軟體重要通知

FC6A 型 MICROSmart

茲因 FC6A 型 MICROSmart 發生以下 8 件異常現象，請使用該軟體的顧客，確認下述的異常內容後，採取對策。造成困擾深感抱歉，敬請見諒。

圖 2_WindLDR 設定

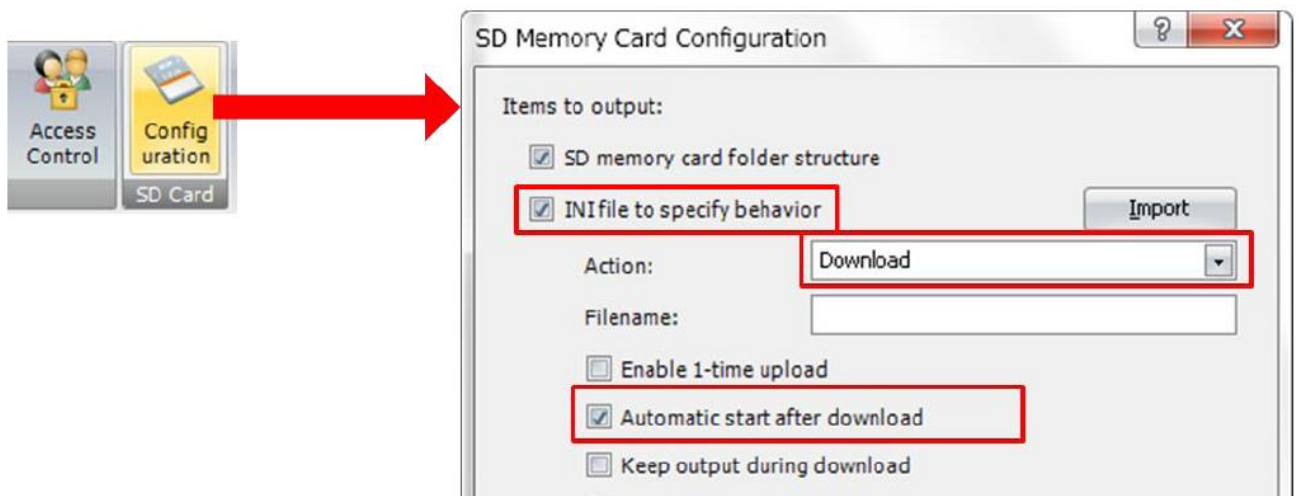
若將 SD 卡內的 autoexec.ini 檔案的 auto_start 鍵設定為 true（註 1、註 2），並從 SD 卡下載包含了系統軟體的 ZLD 檔案，則即使完成下載，PLC 也不會運作(RUN)。

註 1：使用 WindLDR 將 auto_start 鍵設定為 true 的方法

- Step1. 從 WindLDR 的設定標籤，選擇 SD 卡的〔設定〕。
- Step2. 請選擇〔動作指定用 INI 檔案〕。
- Step3. 動作請選擇〔下載〕。
- Step4. 請選擇〔下載後自動啟動〕。
- Step5. 將 ZLD 檔案名稱輸入至〔檔名〕，請選擇輸出的資料夾。

迴避方法(1)：透過 WindLDR 下載系統軟體。

圖 5_ERXD 指令的設定

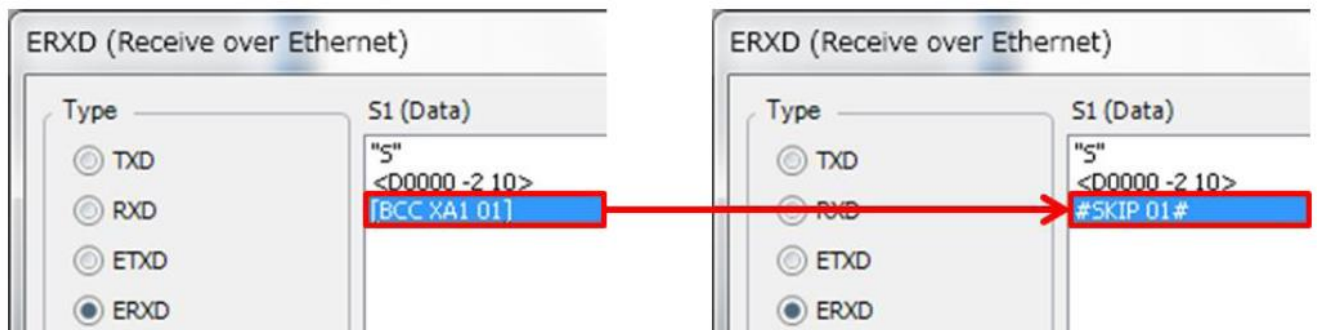
如果以 ERXD 指令將接收信號的資料設定為 BCC，則當 BCC 接收到 80h 以上（註 3）的資料時，將被誤判為 BCC 異常。

註 3：不論 BCC 的位數(1 位數或 2 位數)，當 BCC 的資料有 1 位達 80h (128) 以上時就會發生前述現象。

設定 ERXD 指令時跳過與 BCC 對應的資料。(參照圖 5)

圖 7_重新導向

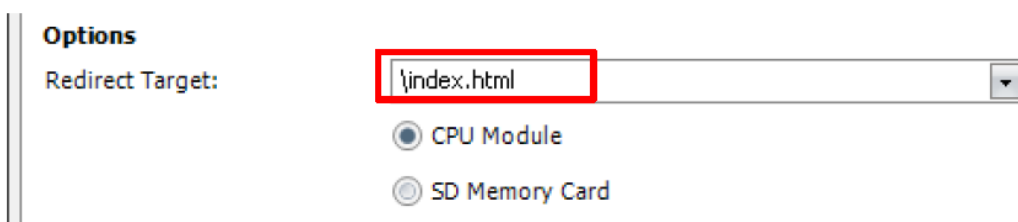
將用戶網頁的檔名設為〔index.html〕且下載至 CPU 模組，則即使從瀏覽器訪問〔index.html〕也會發生錯誤並顯示錯誤訊息〔404 Not Found〕。(參照圖 6)

將檔名改為〔index.html〕以外的檔名後匯入。或將網路伺服器設定內的重新導向的目標指定為檔名變更後的檔案然後再次下載。(參照圖 7)
